Mission régionale d'autorité environnementale  
ÎLE-DE-FRANCE

**Avis délibéré  
sur le projet de plateforme logistique multimodale  
« Green Dock » à Gennevilliers (92)**

**N° APJIF-2025-019  
du 23/04/2025**

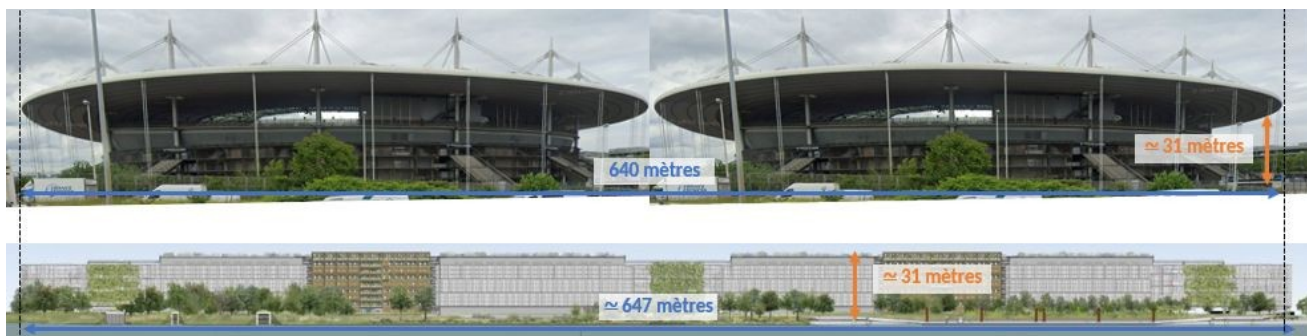
Le pétitionnaire affirme que « l'architecture soignée et végétalisée du futur bâtiment permettra de cacher l'arrière-plan industriel pour les habitations localisées côté Nord de la Seine. » (p. 549), et que « le projet, de par sa hauteur, permettra également d'empêcher les co-visibilités depuis les berges de Seine vers les installations de stockage d'hydrocarbures des sites SOGEPP et TRAPIL » (p. 583). Pour l'Autorité environnementale, cette affirmation est subjective, et ne tient pas compte de la ripisylve qui se développe depuis l'abandon du site, qui participe probablement davantage à limiter les co-visibilité depuis les berges vers les installations de stockage d'hydrocarbures. De plus, on peut constater sur l'illustration 15 que les cuves n'étaient déjà que peu visibles avec les anciens bâtiments, pourtant plus de deux fois moins hauts.

Illustration 18- au centre, l'emprise projet entourée en pointillés rouges, l'emprise du bâtiment en blanc, la voirie pom-

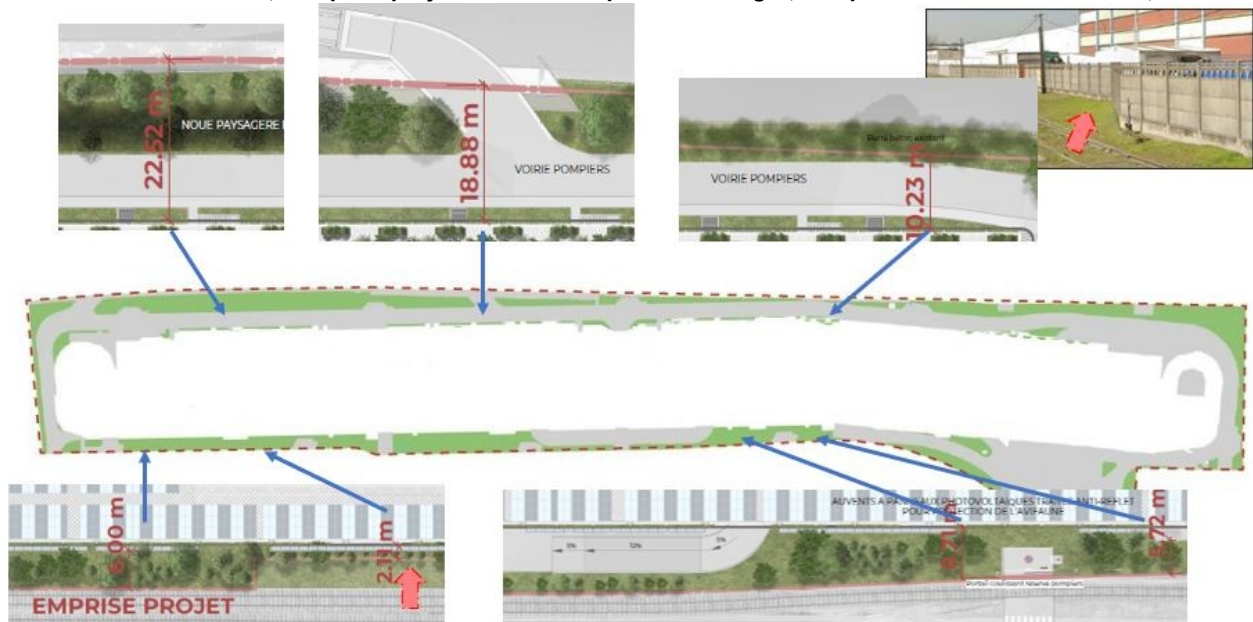
Il est également indiqué que le bâtiment est implanté le plus au sud possible du terrain « afin de laisser le plus d'espace possible au paysagement de la berge nord du projet ». L'Autorité environnementale note qu'étant donné que le bâtiment et les structures associées (voiries, parkings) couvrent 80,2 % de l'emprise projet<sup>22</sup>, l'espace en question reste très limité. De plus, l'ensemble composé du bâtiment, de ses voies de dessertes et de la voirie pour les pompiers ne pouvait pas réellement être décalé vers le nord : au niveau de la courbure du bâti, il n'y a que 10,23 mètres de large, soit 4,23 mètres sans la voirie « pompiers », dont moins de la moitié côté berge d'après l'illustration 18.

**Illustration 20- Ombres projetées le 21 juin à 6h. A gauche, étude d'impact p. 538, à droite Driat.**

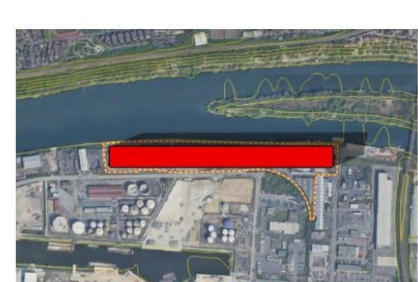
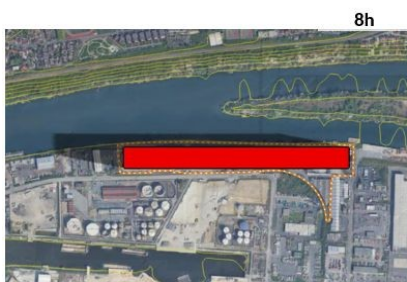
Le 21 juin, à 6 h, on constate une différence très importante entre les deux modélisations : il n'y a presque aucune ombre pour l'agence, alors que pour la Driat, une grande partie du port est dans l'ombre du projet.

**Illustration 21- Ombres projetées le 23 septembre. En haut, étude d'impact p. 538, en bas Driat. Avec 8 h au lieu de 9 h, puis à 12h et 15h.**

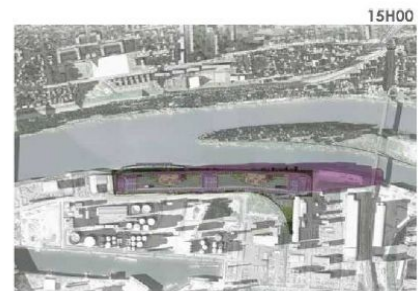
On constate qu'à 8h, l'ombre est plus importante qu'à 9h, et on comprend qu'à 19h - 19h30, l'ombre aurait été bien plus grande qu'à l'horaire choisi de 15h.

Illustration 22- :Ombres projetées le 21 décembre. En haut, étude d'impact p. 539, dessous Drieat.

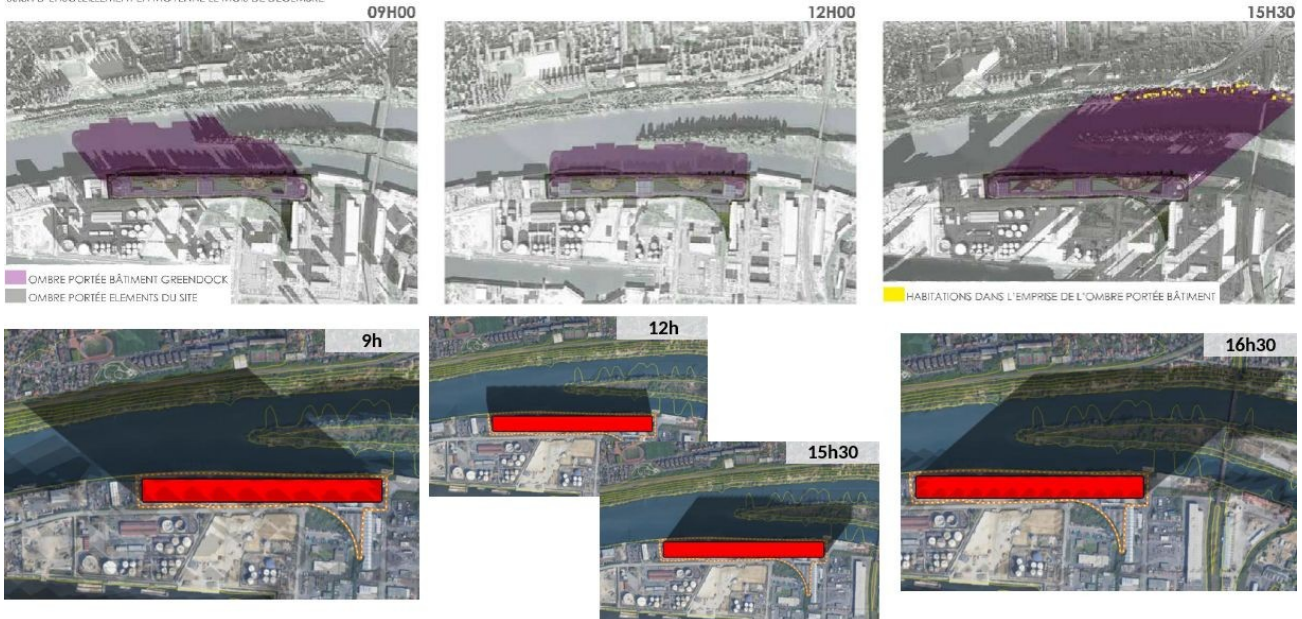
L'Autorité environnementale constate qu'à 9 h une partie de la zone Natura 2000 est dans l'ombre, elle le restera toute la journée. Le matin, puis vers 15h30, une partie de la berge côté Épinay-sur-Seine sera dans l'ombre. Vers 16h-16h30 une partie des habitants sera dans l'ombre.

**Illustration 25- Principaux corridors à préserver ou à restaurer dans la commune de Gennevilliers (ARB - IDF, modifié par la MRAe)**

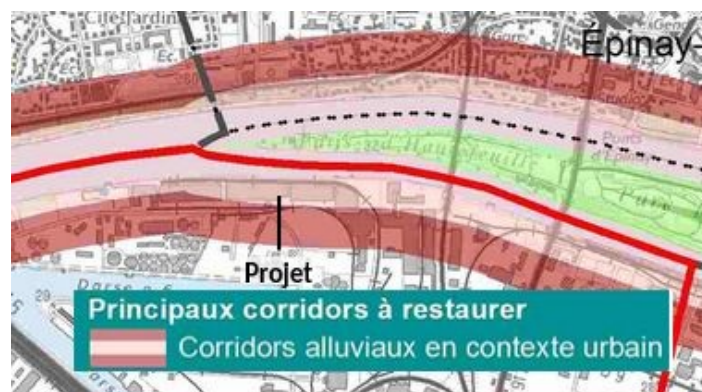
L'Autorité environnementale souligne le fait que si la berge est entre 10 et 22 mètres du bâtiment, entre les deux se trouve une voirie pompier imperméable de six mètres de large.

Le projet prévoit la végétalisation de la part restante de la berge. Toutefois, une végétalisation sur une largeur aussi faible ne permettra vraisemblablement pas de restaurer des habitats fonctionnels. En effet, la végétation sera exposée à des effets de bords intense du fait de l'imperméabilisation de la voirie et susceptible d'être régulièrement soumise à des pressions d'origine humaine. De fait, sa valeur fonctionnelle pour la faune sera affaiblie et elle ne participera pas à restaurer les continuités écologiques identifiées.

**(13) L'Autorité environnementale recommande de modifier le projet de manière à favoriser la végétalisation des berges sur une largeur de 10 à 20 mètres sans conflit d'usage avec la voirie et restaurer la continuité du corridor alluvial.**

Illustration 31- Sources de gaz à effet de serre par poste (p. 414). Quel que soit le scénario, le plus gros poste d'émission de gaz à effet de serre est le fret amont, 88 % pour le projet « classique » et 73 % pour « Green Dock ».

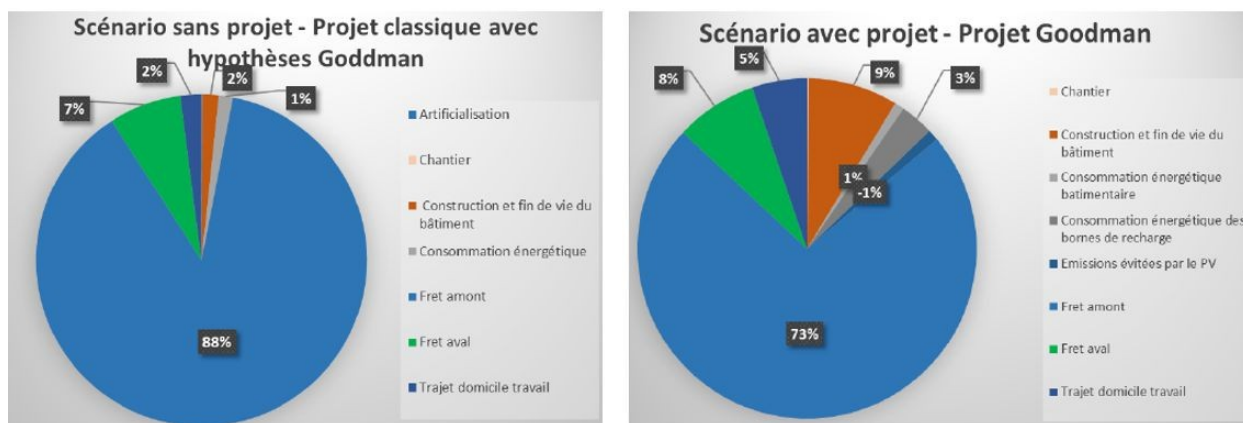
L'Autorité environnementale considère qu'en l'état, il n'est pas possible de juger du bilan carbone en tonnes équivalent carbone par an du projet, ni du bénéfice apporté par le projet au regard d'un autre, sans connaître davantage le transport des marchandises en amont : leur zone d'origine ainsi que les différentes parts modales.
